改善箇所説明図 (リコール ATTO 3 E-Call 送信データ設定の問題)

リコールの内容

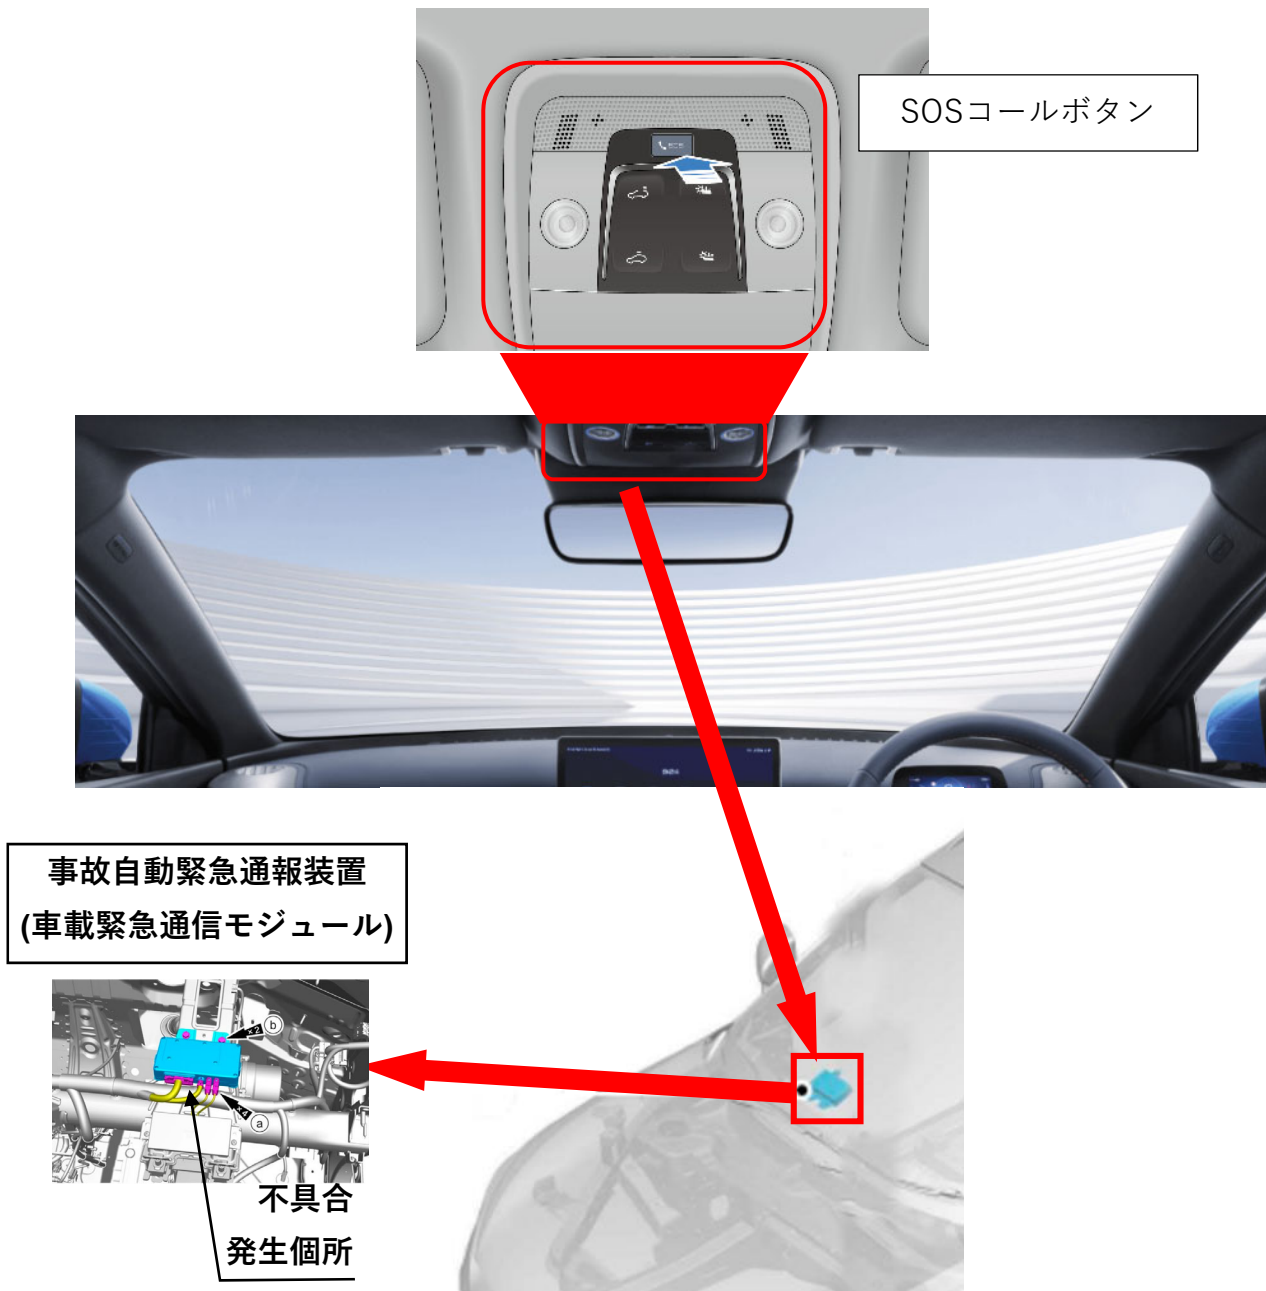
注：図中の 内は、プログラムを更新する部品です。

事故自動緊急通報装置（SOSコール）において、車載緊急通信モジュールのプログラムが不適切なため、当該装置起動時に緊急対応の迅速化に有用な車両データが送信されません。そのため、道路運送車両の保安基準に適合しません。

全車両、車載緊急通信モジュールのプログラムを対策プログラムに更新します。また、SOSコール起動時に送信されるデータの設定を変更します。
